febiEXAKT

Zahnriemenkit

febi Nr. 14110

passend für
**Opel Corsa B, Tigra A,
Astra F 1,4 16V und 1,6 16V,
sowie Vectra B 1,6 16V und 1,8 16V außer X 1,8 XE (Vergl.-Nr. 1606 274)**

Opel 5614 430 plan

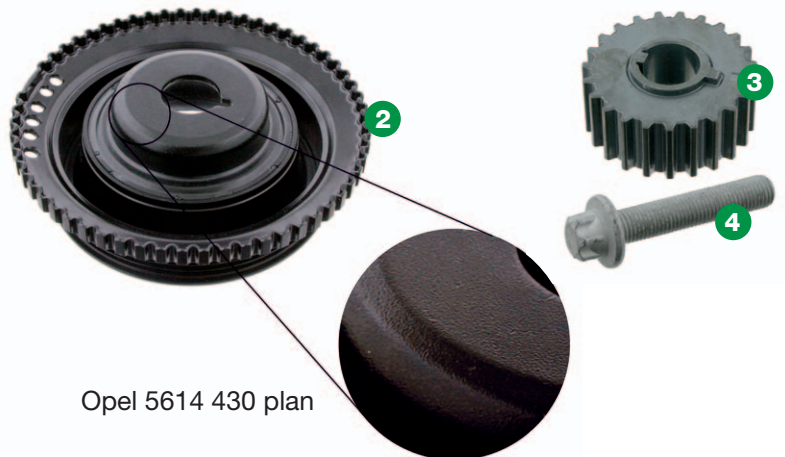
Der Zahnriemen kann reißen.

Die Ausführung der Riemenscheibe wurde seitens des Fahrzeugherstellers geändert. Der leichte Überstand der alten Riemenscheibe (1) kann einen schnelleren Abrieb der Zahnriemenflanke verursachen. Dies hat zur Folge, dass der Zahnriemen schräg abläuft und vorzeitig reißen kann. Ein kapitaler Motorschaden kann verursacht werden.

febi bilstein empfiehlt, vor dem Einbau des Zahnriemenkits febi 14110, die Riemenscheibe auf einen Überstand zu prüfen und ggf. durch die neue Version (2) (Opel 5614 430 plan) zu ersetzen. Die ausgetauschte Riemenscheibe harmonisiert nun besser mit dem Zahnriemen und garantiert eine längere Lebensdauer.

Beachten Sie zudem, dass nach Erneuerung der Riemenscheibe das Kurbelwellenrad (3) (Opel 0614 546) und die Dehnschraube (4) (Opel 0614 932 Torx) zu ersetzen sind.
